PROJET DE QUARTIER D'HABITAT
« PREVERT »

COMMUNE DE MULSANNE
DEPARTEMENT DE LA SARTHE

ETUDES D'INCIDENCES SUR L'EAU

NOTE COMPLEMENTAIRE

ANNEXE 2 : SCHEMA D'IMPLANTATION DE L'ASSAINISSEMENT DES EAUX USEES

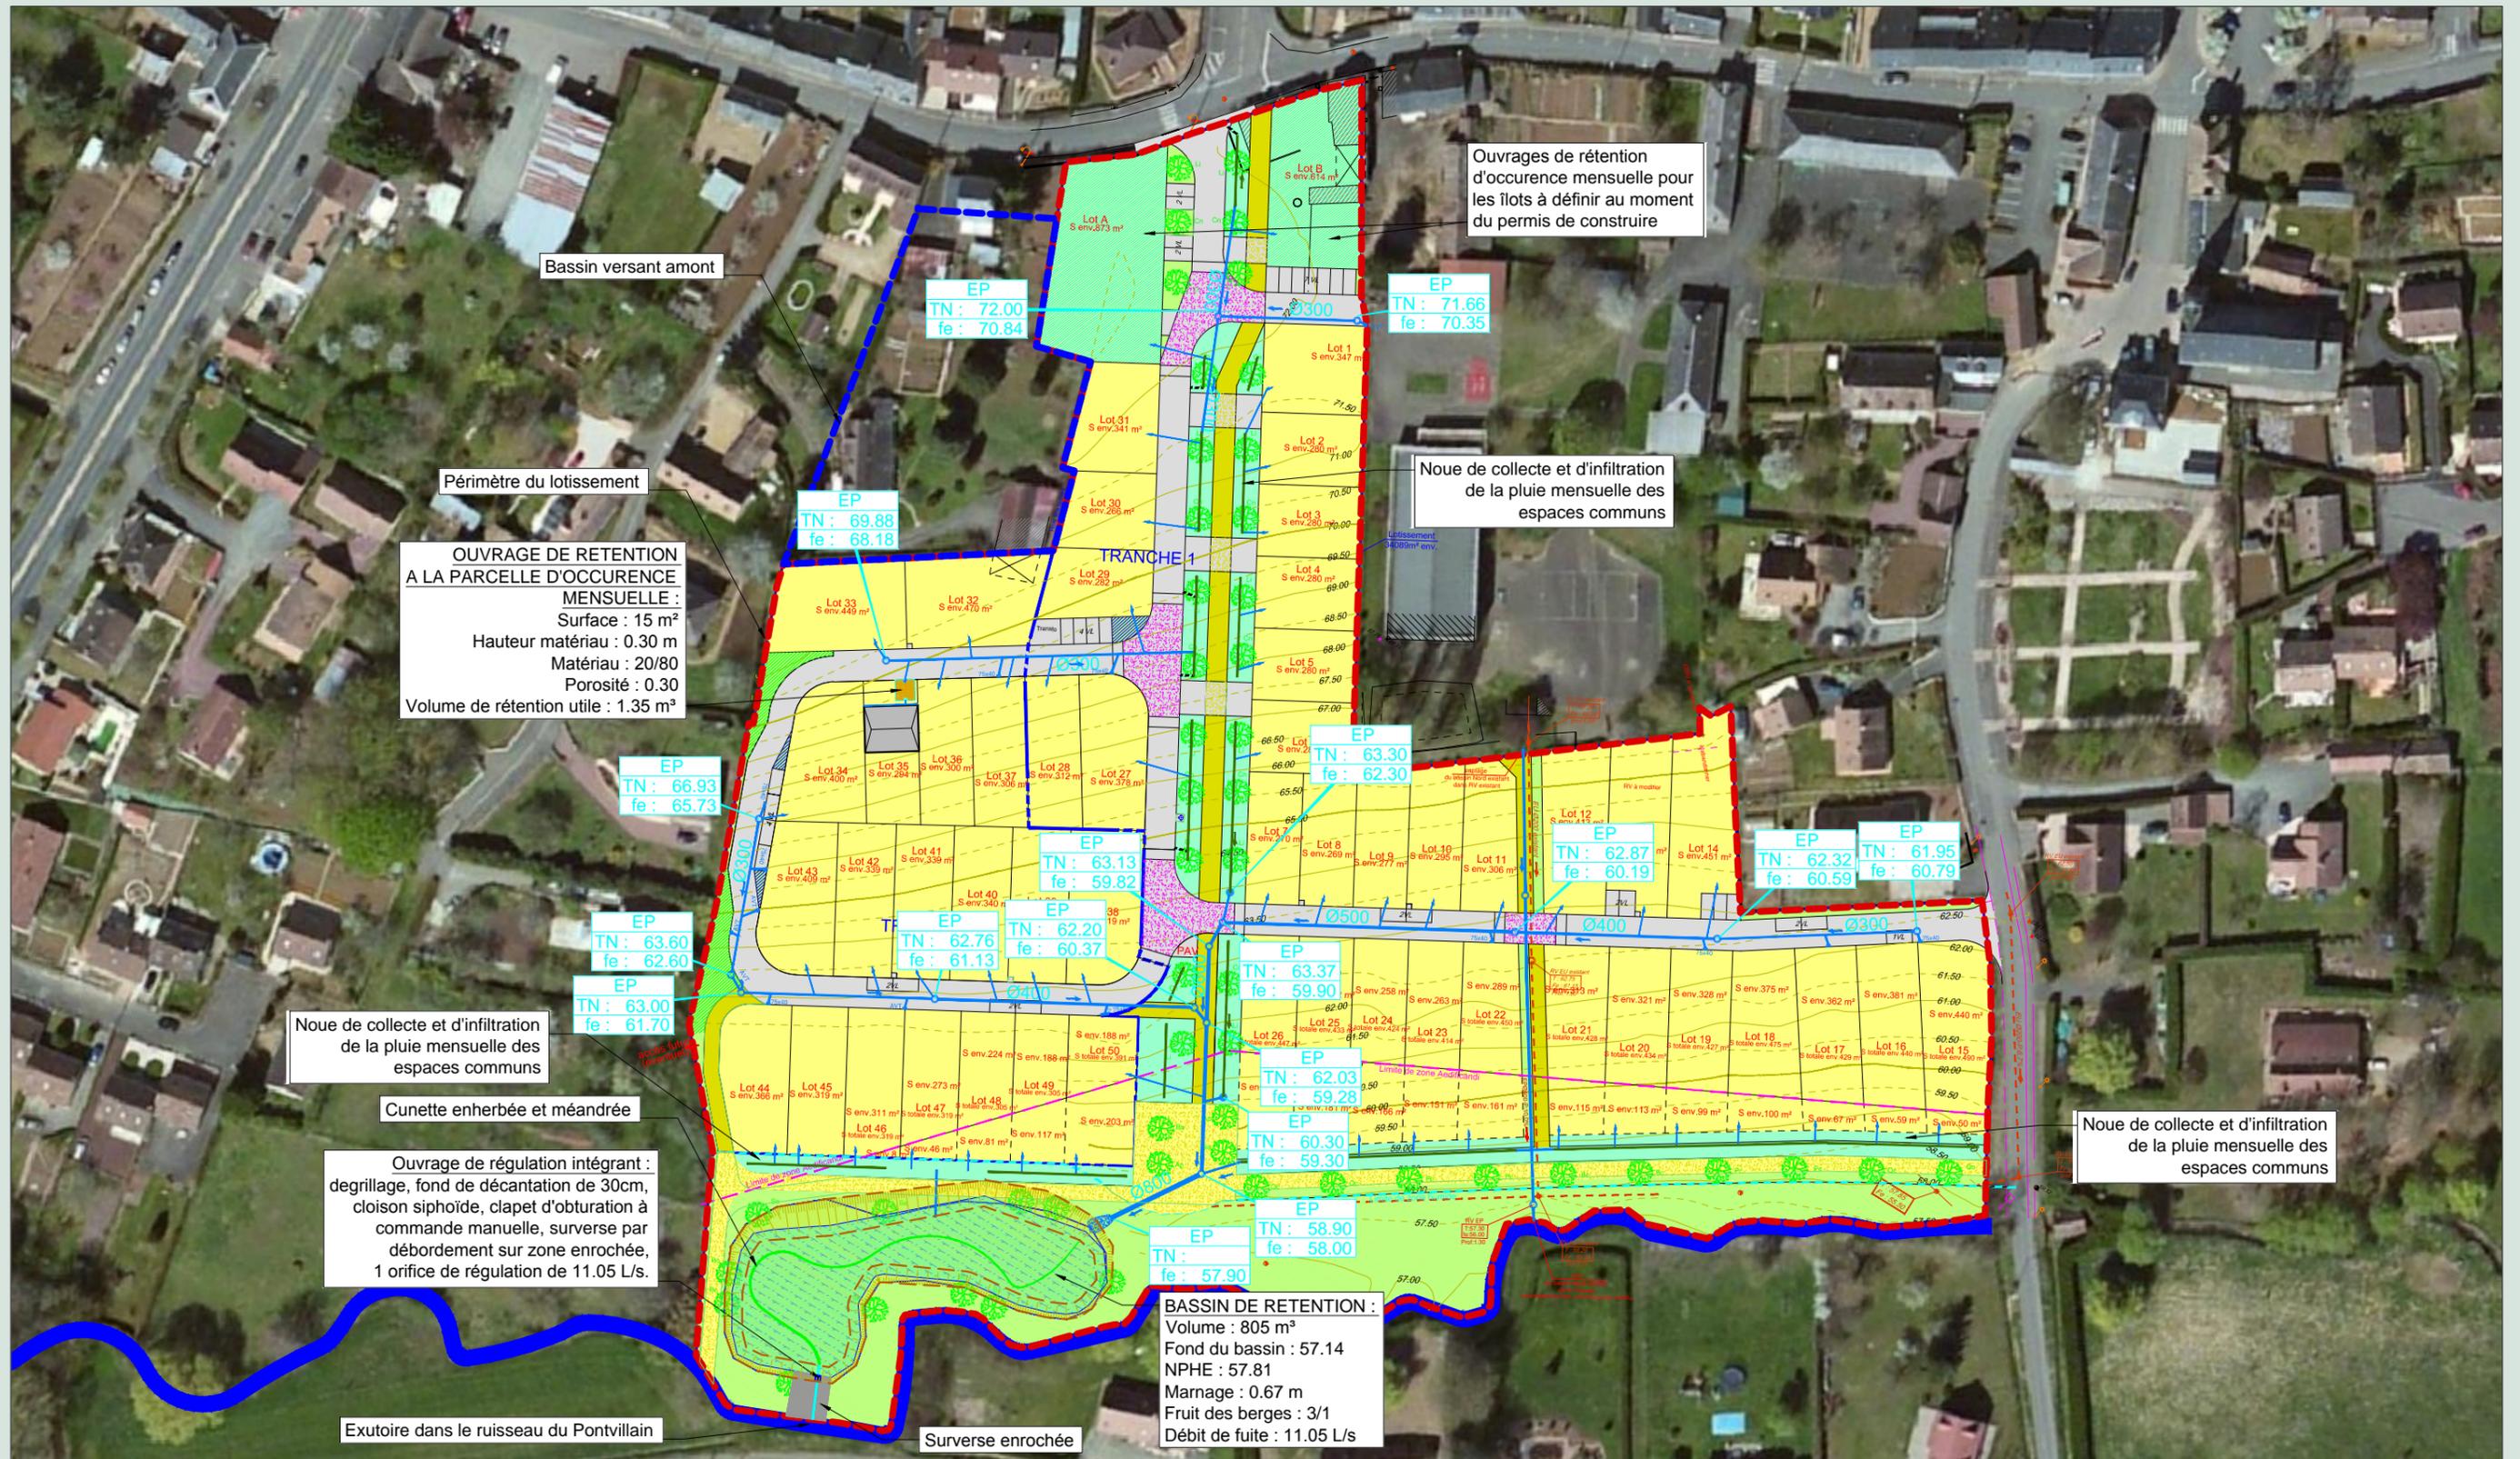
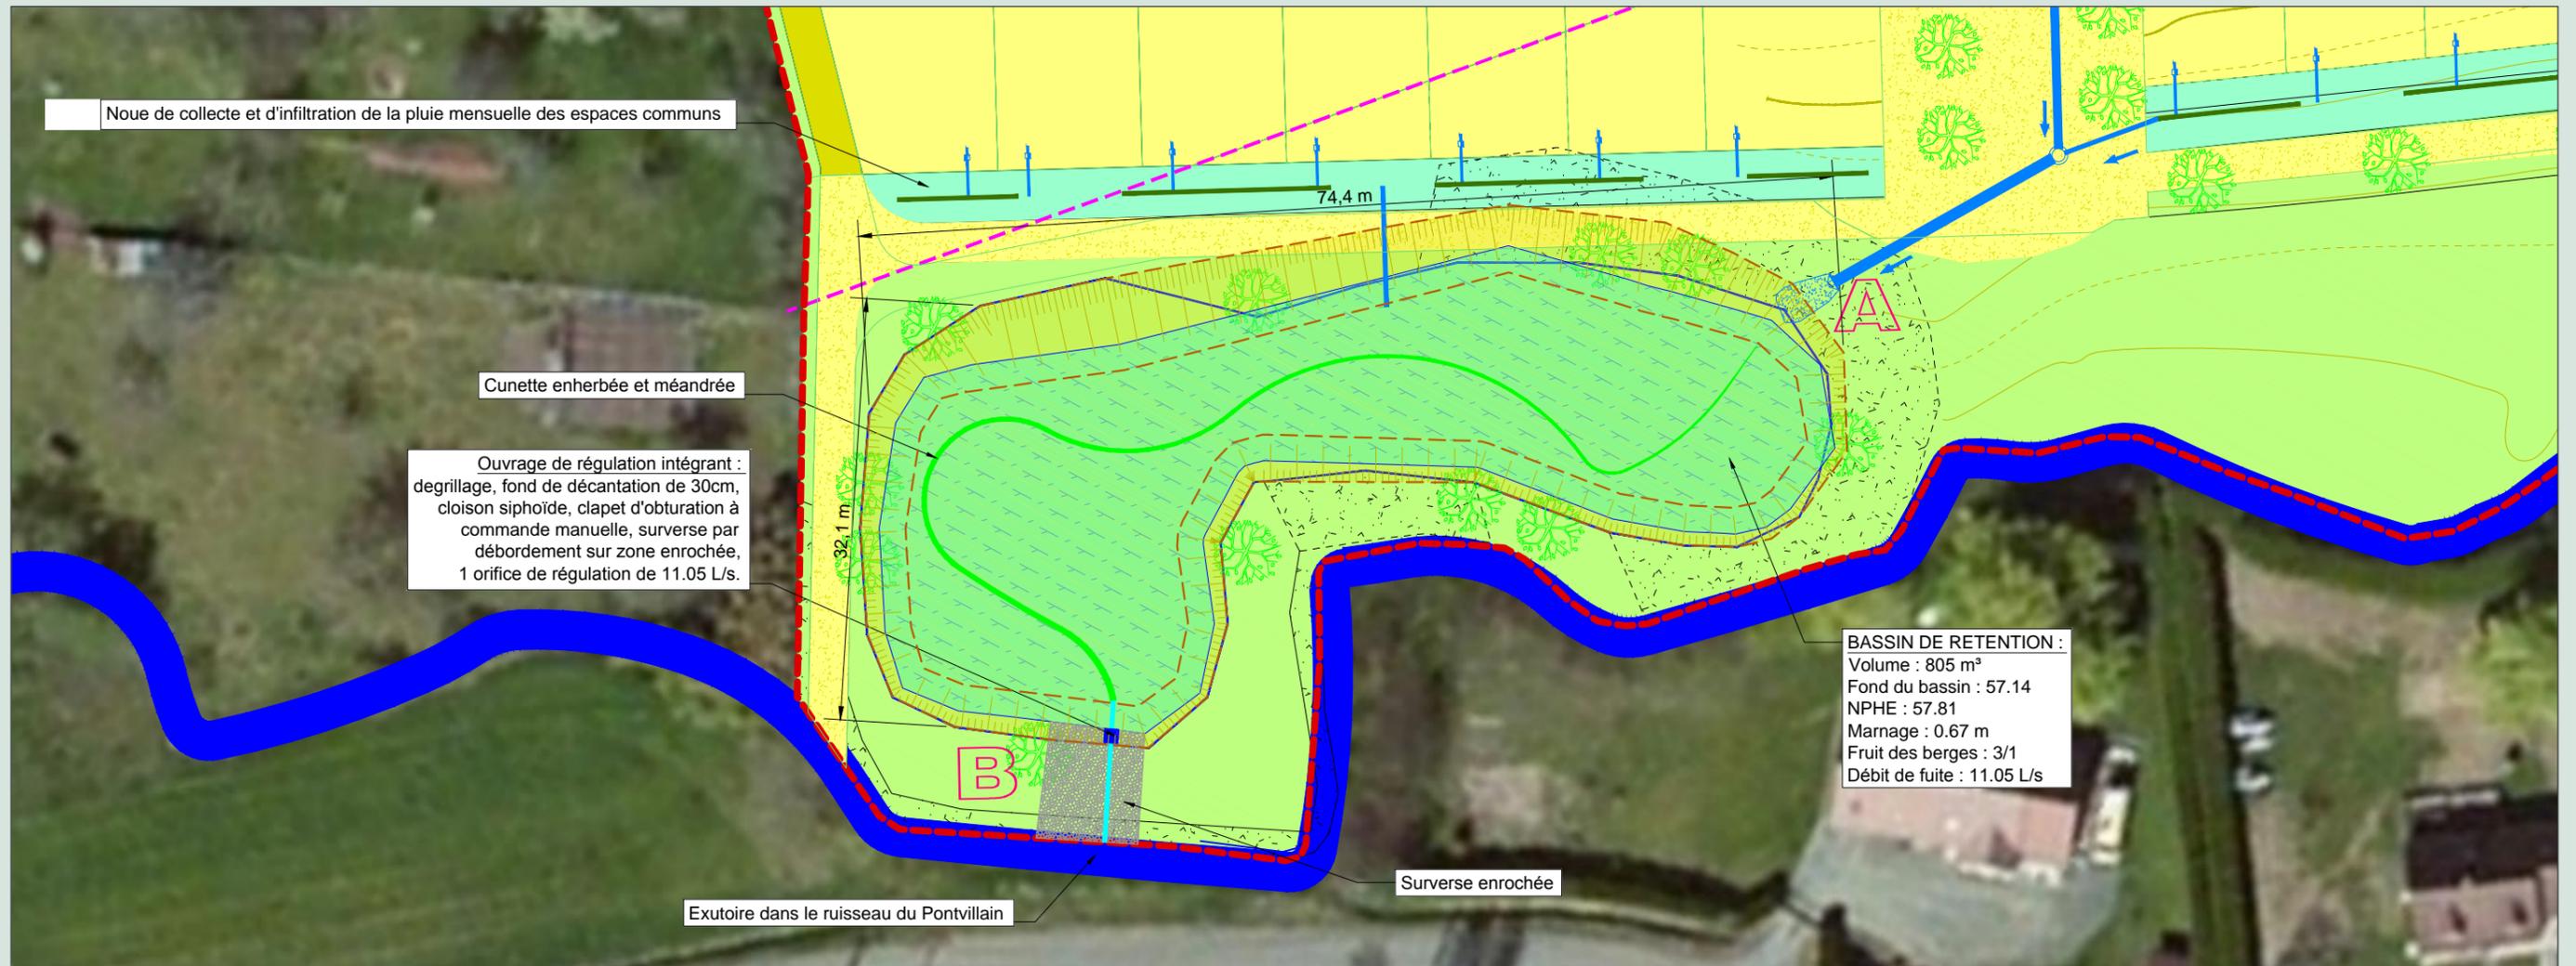
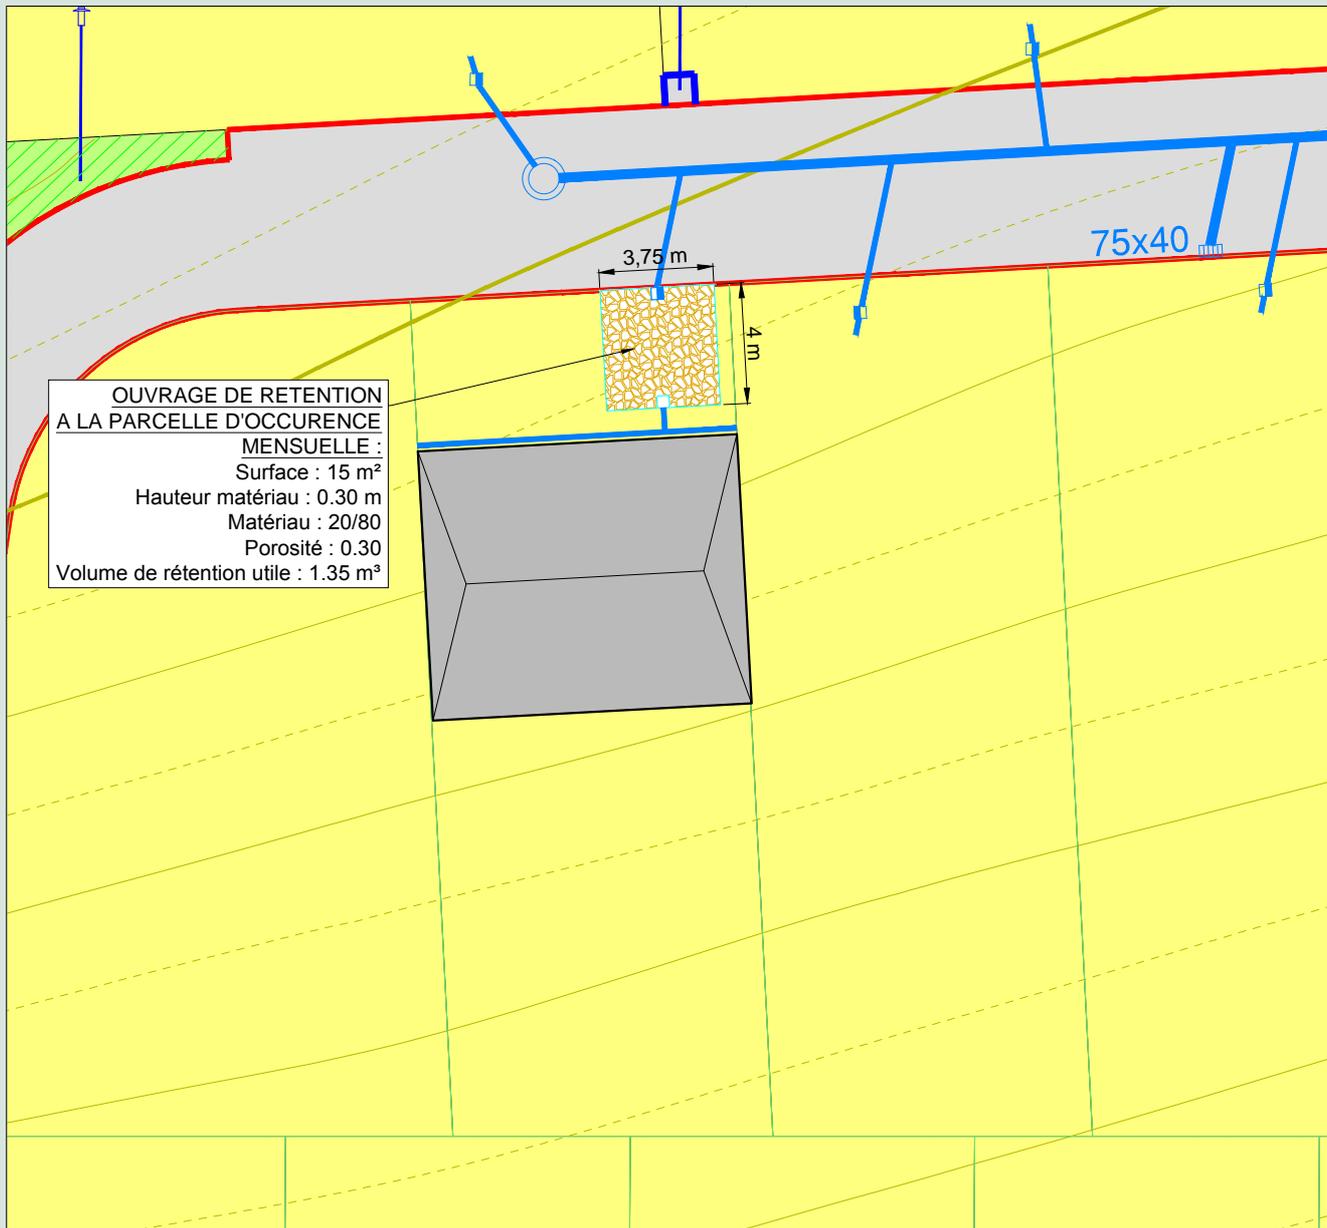
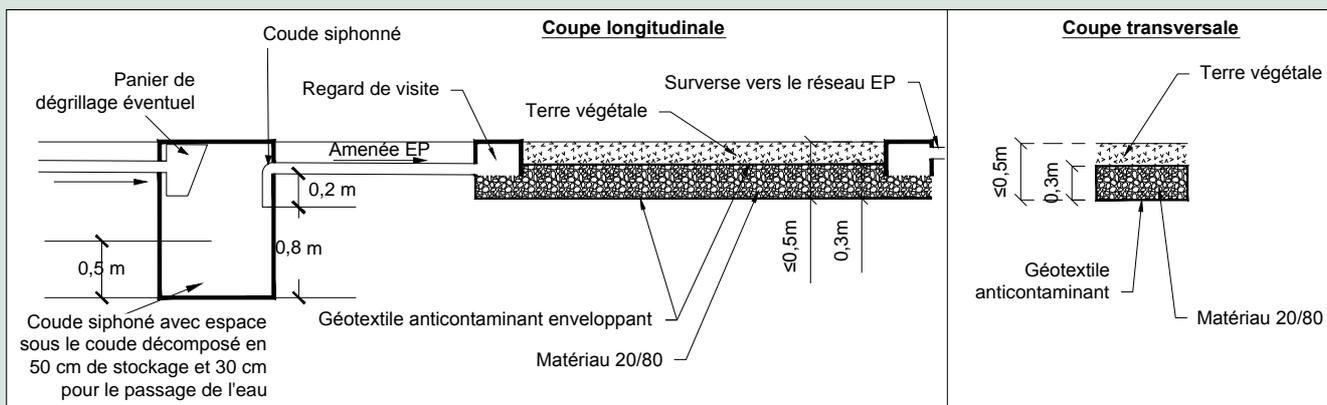
Pour le gestionnaire du système d'assainissement, fournir:

une note technique permettant de connaître le circuit des effluents entre le projet et la station d'épuration et évaluant l'acceptabilité des flux et risques de surcharges en aval.

Veillez trouver ci-dessous la réponse de monsieur Crouzet des services du Mans Métropole suite à cette demande : *Comme nous l'avons déjà indiqué à la DDT, LMM ne formalise pas d'accord de raccordement aux réseaux eaux pluviales ou eaux usées : le raccordement est tacitement autorisé dès lors que les prescriptions du service sont respectées.*
